Saksframlegg

Saksmappe:
2011/1096

Sandakerveien 16 - detaljregulering til offentlig ettersyn

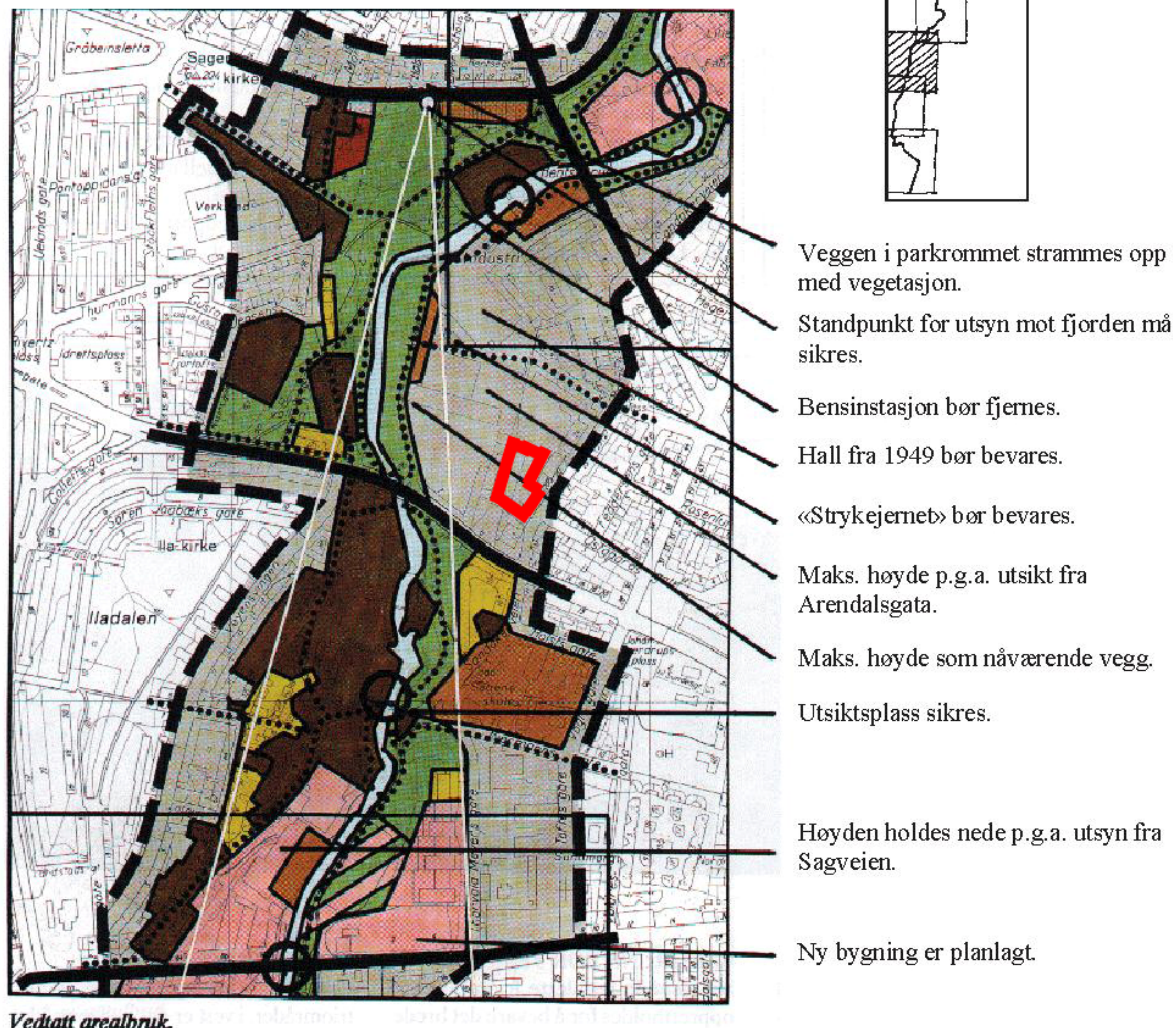
Bydelen mener, i likhet med PBE, byantikvaren og borettslag i omkringliggende bebyggelse, at bygget er for høyt.

Forslagsstiller ønsker *en bebyggelsesstruktur og et formspråk tilsvarende Torshov Torg*. Bydelsadministrasjonen mener Sandakerveien 22 A-L har blitt et meget dominant bygg, som bryter med øvrig bebyggelse i området. Høydene gjør at det indre gårdsrommet føles lukket, innestengt og mørkt. Det er ingen grunn til å kopiere eller videreføre denne bebyggelsen, verken når det gjelder høyder, formspråk eller materialbruk.

Den tilgrensende bebyggelsen i Sandakerveien 20 er kun fire etasjer + skråtak. Denne mønehøyden bør følges langs Sandakerveien. Sandakerveien 16 bør følge etasjehøyder og skråtak, eventuelt etablere flatt tak over fem etasjer hvorav den øverste er inntrukket.

Inne på planområdet mener bydelsdirektøren at en reduksjon av etasjehøyder til 5+1 inntrukket etasje vil forbedre kvaliteten på uteoppholdsarealene, og vil redusere sjenansen for omkringliggende bebyggelse, inkludert Sandakerveien 20 mot øst og Sandakerveien 22 A-L mot nord.

UTOMHUSPLAN (på bakken med takterrasser over)

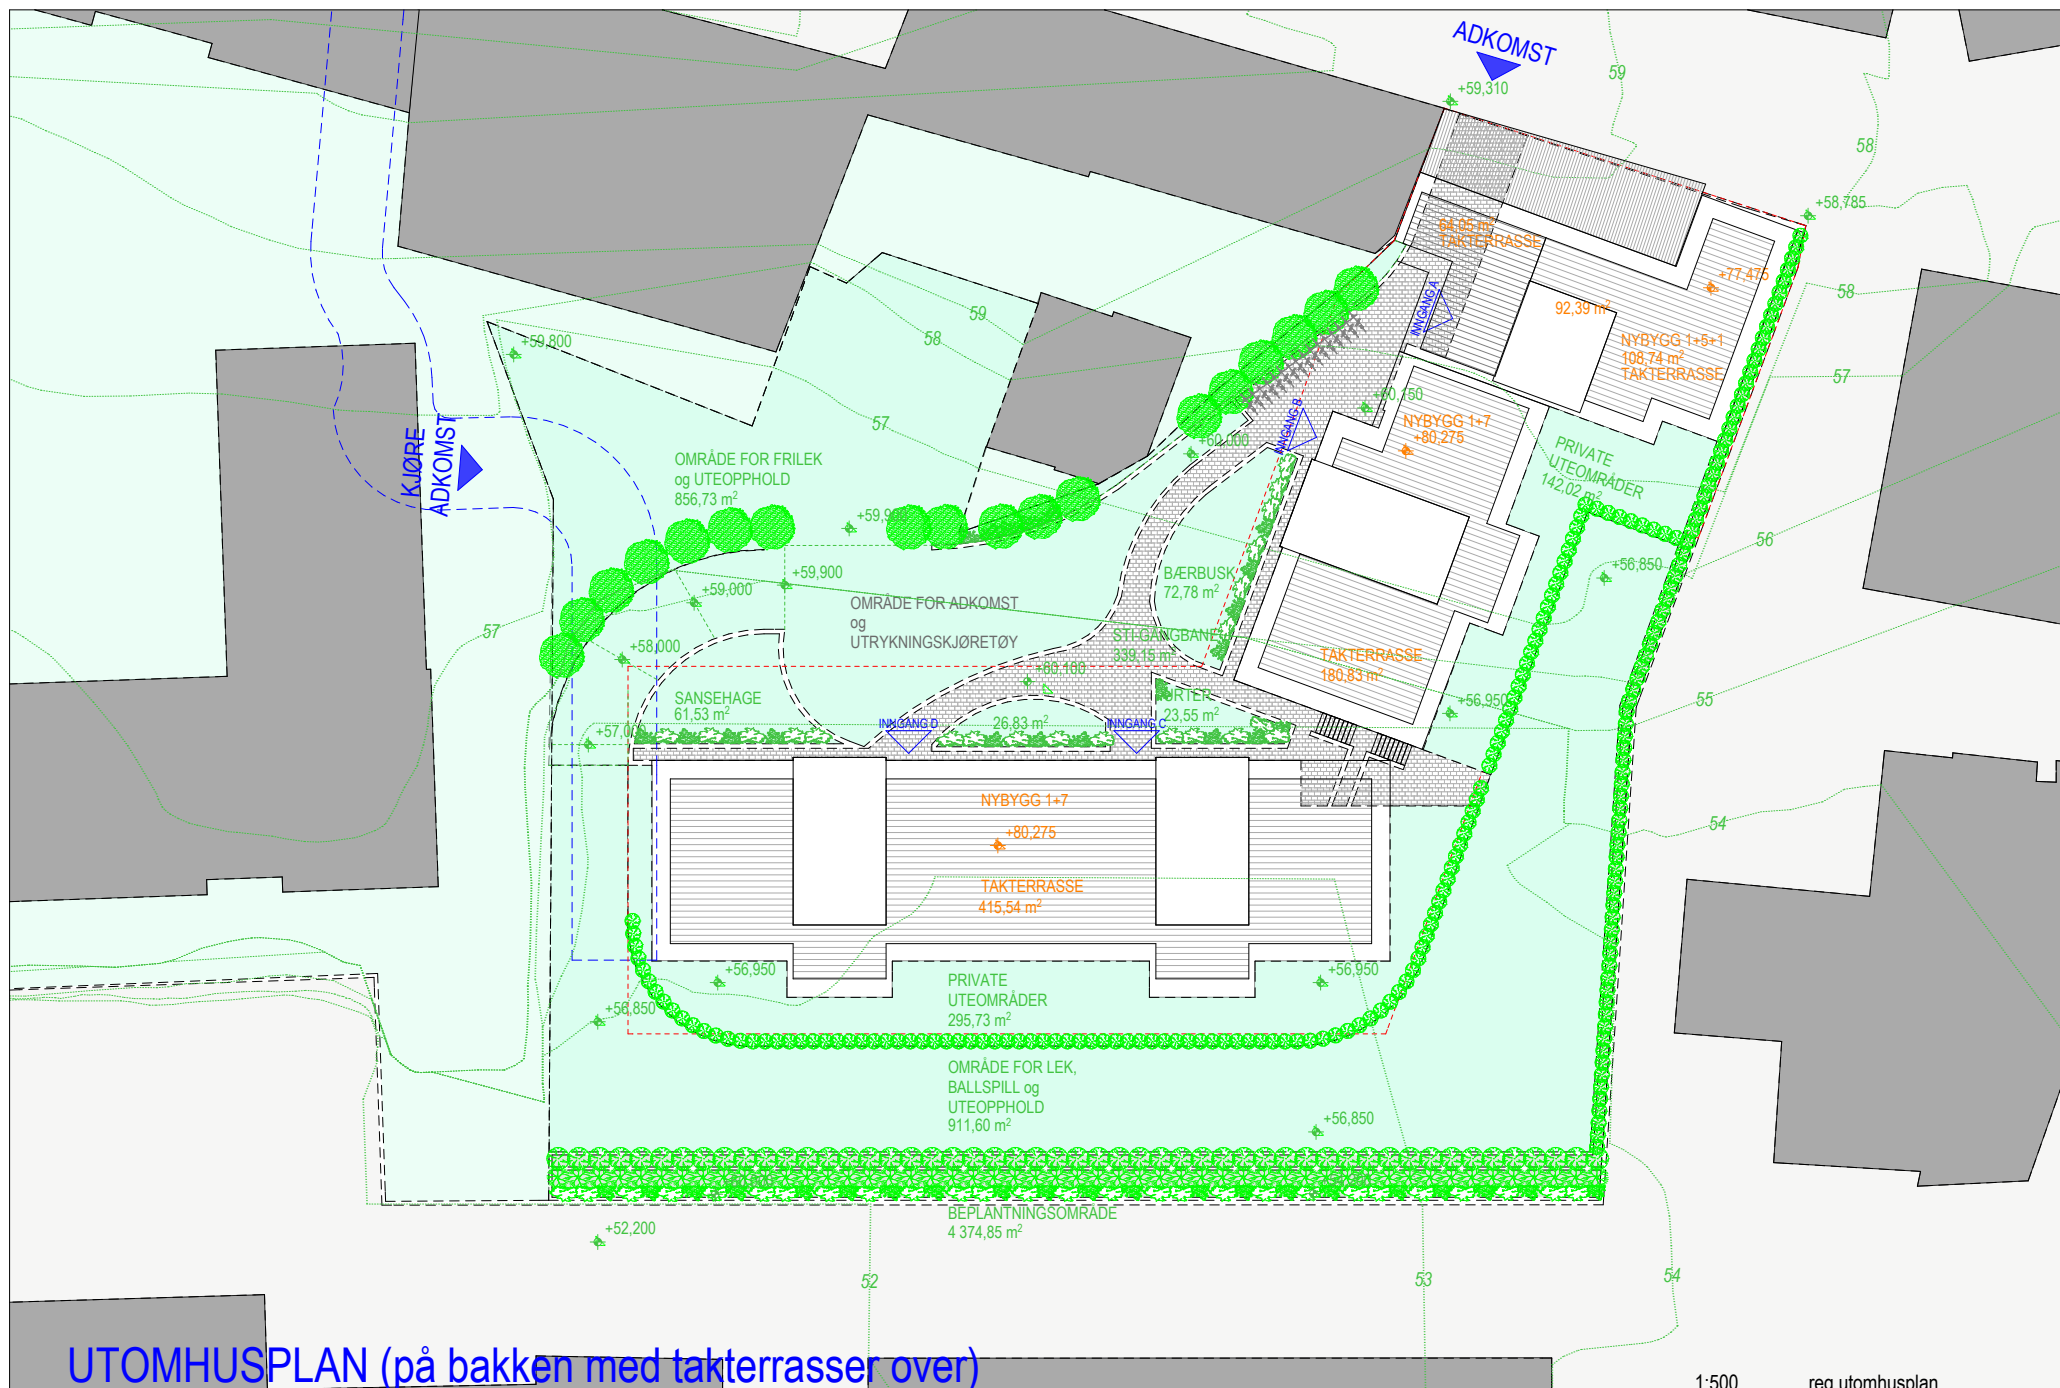
På illustrasjonsplanen er det vist en gangforbindelse gjennom bebyggelsen i sørvest. Dersom det ønskes å beholde foreslått plassering av bebyggelsen, vil det være et godt grep å binde uteoppholdsarealene sammen for å lette bruken av området. Etaten bemerker at denne gjennomgangen ikke er sikret i bestemmelser og plankart, og anbefaler at gjennomgangen sikres i reguleringsplanen.
